012204

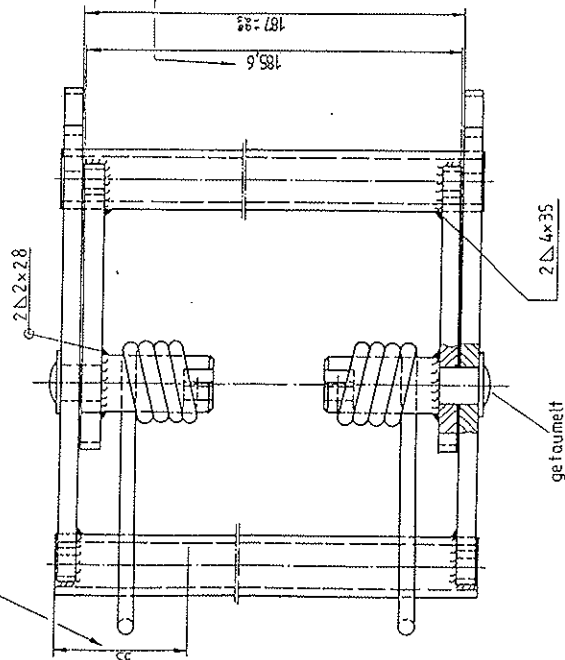
Maß 185,6 darf überschritten werden, wenn Innen- und Außenschenkel nicht aneinander schleifen
